ATTO DIRIGENZIALE

OGGETTO: [ID VIP 9322] - Parco eolico "APPIA SAN MARCO" di potenza elettrica complessiva pari a 105,40 MW e delle relative opere connesse e infrastrutture indispensabili, da realizzare nei Comuni di Salice Salentino (LE) - Guagnano (LE) - San Pancrazio Salentino (BR) - Campi Salentina (LE).

Istanza per il rilascio del Provvedimento di VIA statale ex art. 23 del D.lgs. n. 152/2006 e ss.mm.ii.

Valutazione Tecnica Ambientale.

Figura 2 – inquadramento impianto nell'AVIC

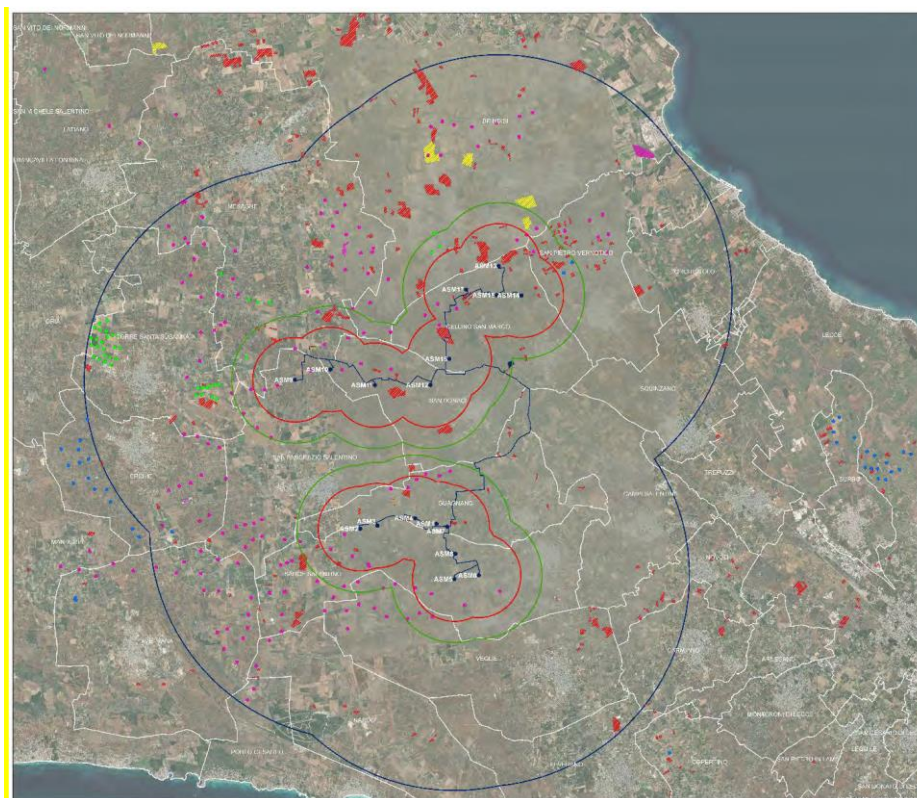
Come indicato in Figura 2 il criterio B non viene soddisfatto, in quanto l'impianto di progetto risulta distante meno di 2 km rispetto a svariati impianti fotovoltaici.

Come indicato in tabella 2 e Figura 2, il criterio C non viene soddisfatto, in quanto l'impianto di progetto risulta distante meno di 10 km dai seguenti impianti (tutti ricadenti in Provincia di Brindisi):
